改善箇所説明図

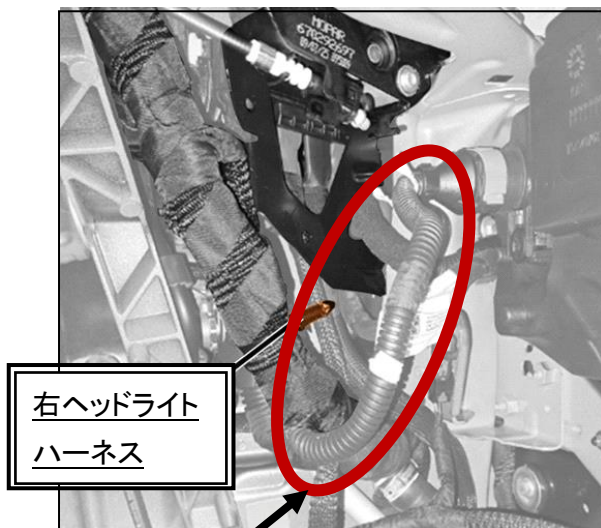
基準不適合部位

右ヘッドライトのハーネスにおいて、ハーネス配索における作業指示が不適切なため、右前輪ホイールインナーtrimと干渉しているものがある。
そのため、当該ハーネスが車両振動により摩耗して損傷し、そのまま使用を続けると、最悪の場合、右ヘッドライトが点灯しなくなるおそれがある。

対策部位

全車両、ハーネスを適切に固定する。

なお、ハーネスを点検して損傷している場合は補修し、ホイールインナーtrimが損傷している場合は新品に交換する。
